嘉 磐 惠 文

樓 G戶

客戶工程變更單

G戶 建築平面圖(套上層樑)

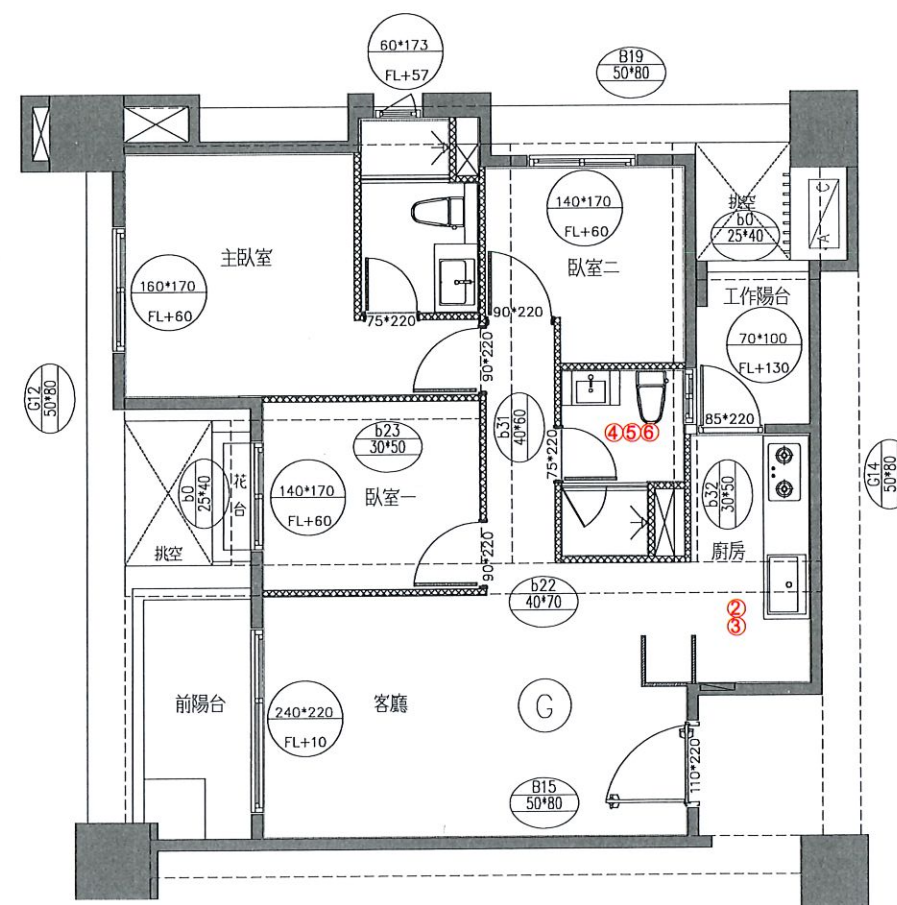
- 1.全室升級防霾紗窗
- 2.櫻花排油煙機變更林內排油煙機
- 3.廚房水槽選色(灰)+下崁
- 4.客浴掛鏡變更主浴觸控除霧掛鏡
- 5.客浴抽風機升級為主浴暖風機
 - a.新增暖風機220V迴路
 - b.抽風機開關取消
- ✓6.客浴地、壁磚變更為主浴地、壁磚(包含門檻)

G戶 地坪材質範圍示意平面圖

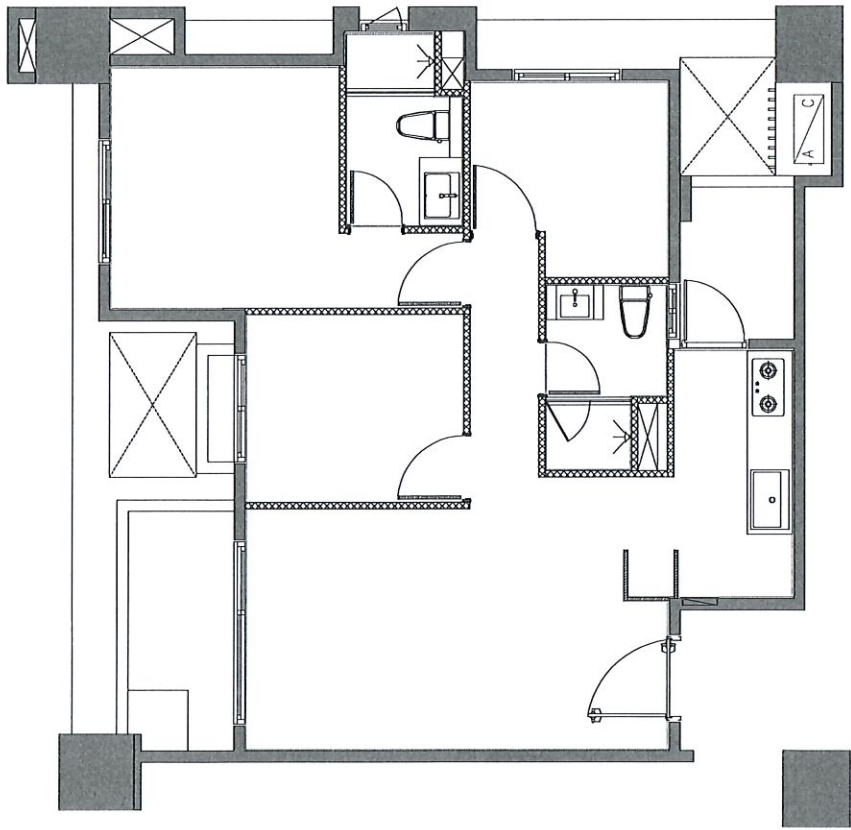
1.客浴地、壁磚變更為主浴地、壁磚(包含門檻)

G戶 插座及弱電位置示意平面圖

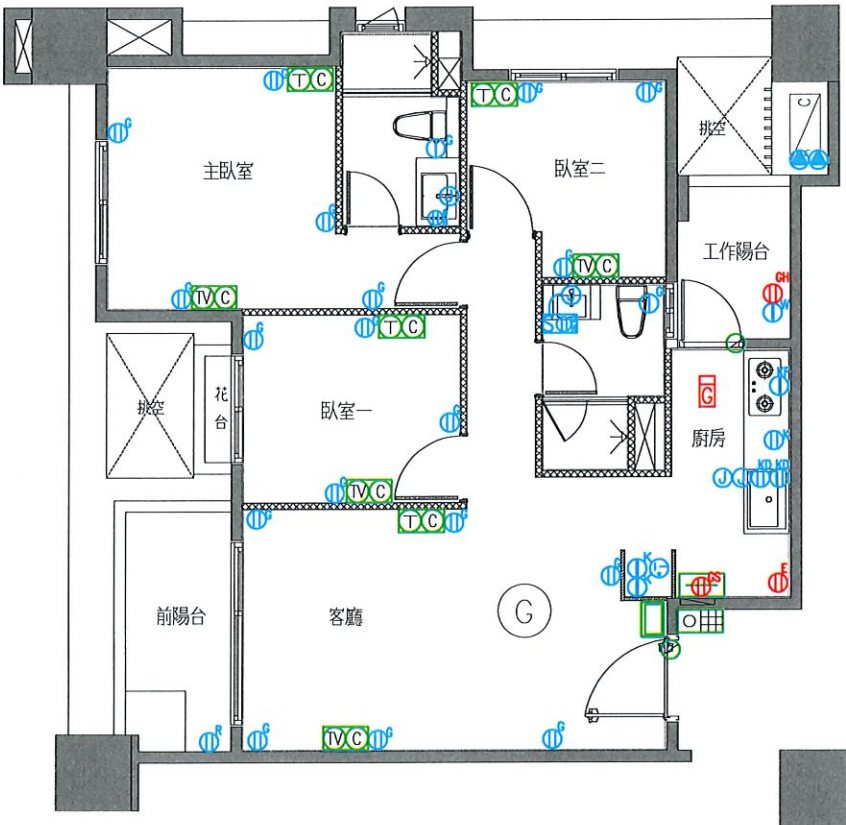
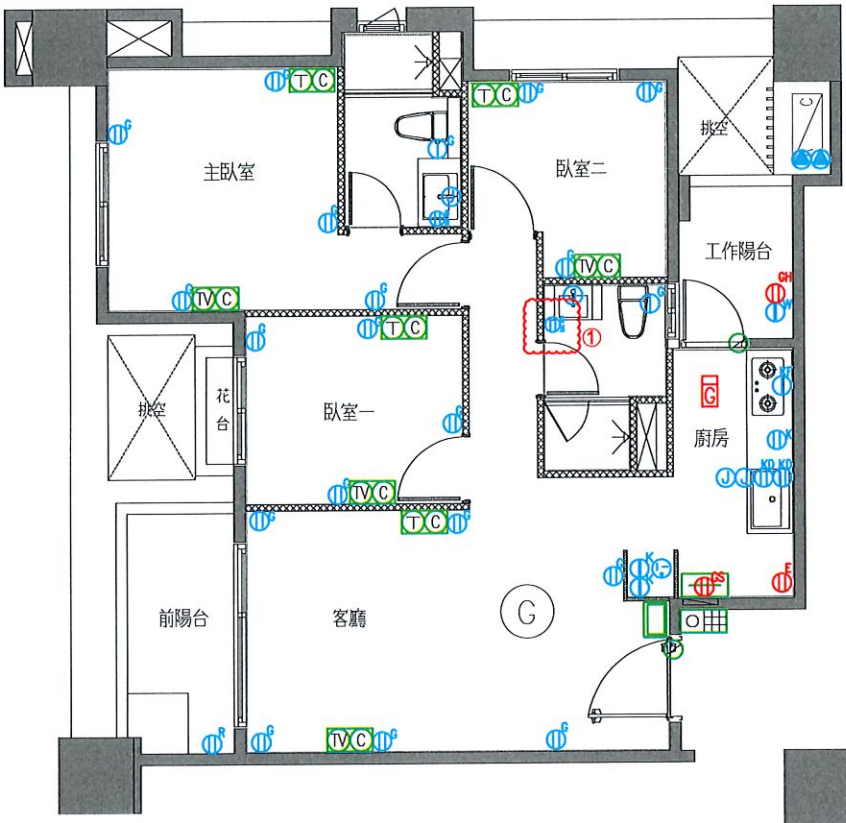
1.客浴掛鏡變更主浴觸控除霧掛鏡

a.掛鏡開關取消

G戶 電燈開關及迴路示意圖(套上層樑)

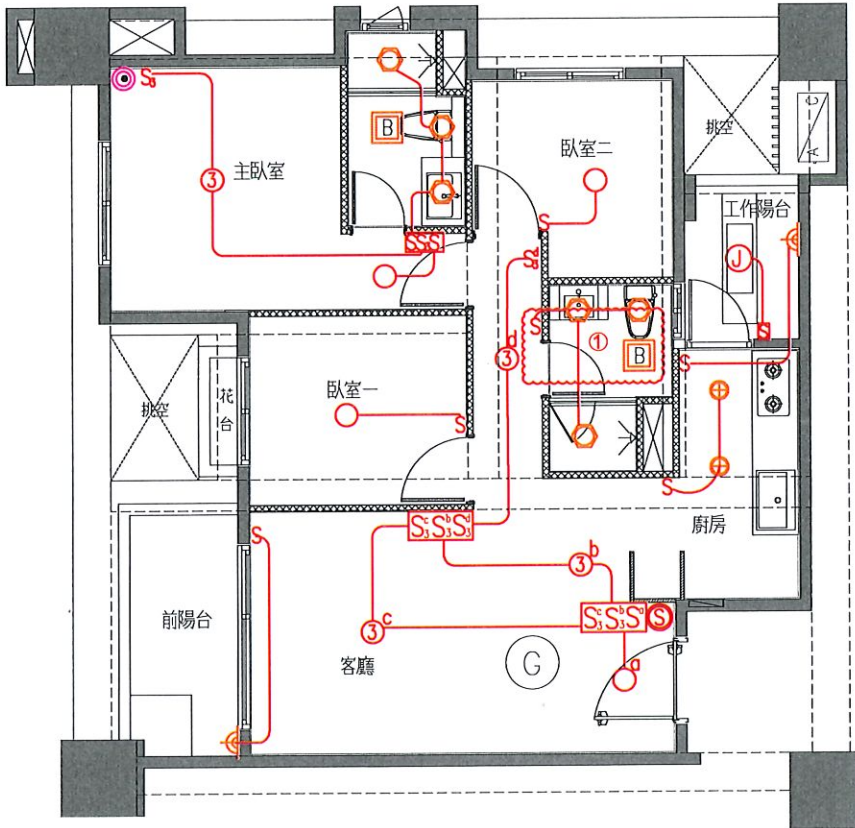
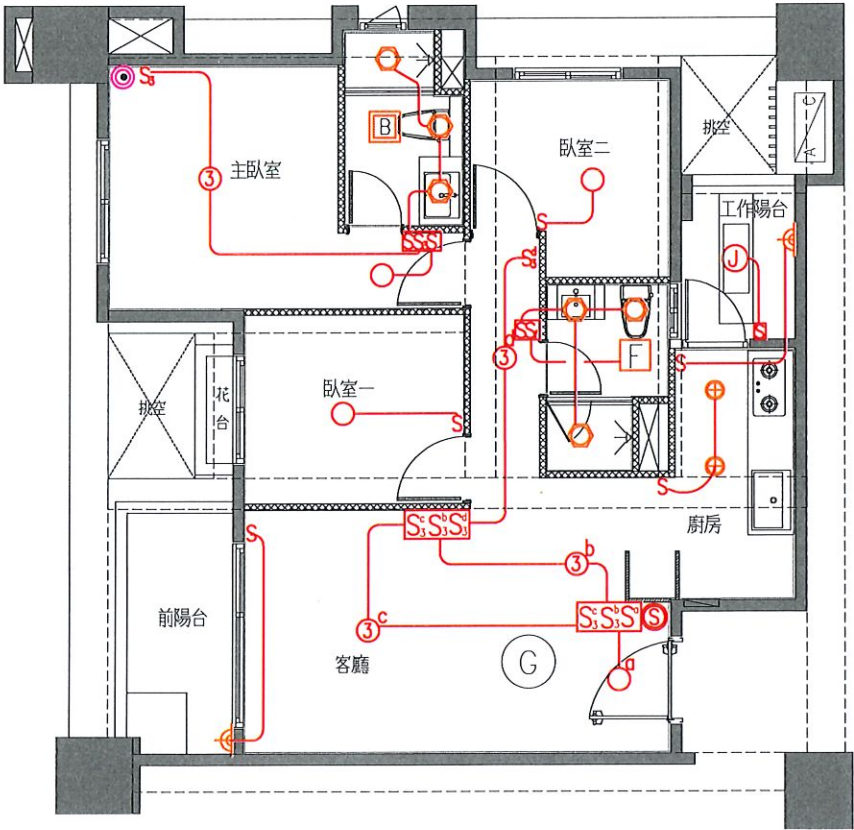
- 變更事項記錄：
- 1. 客浴抽風機升級為主浴暖風機
 - a. 新增暖風機220V迴路
 - b. 抽風機開關取消
 - 2.
 - 3.
 - 4.
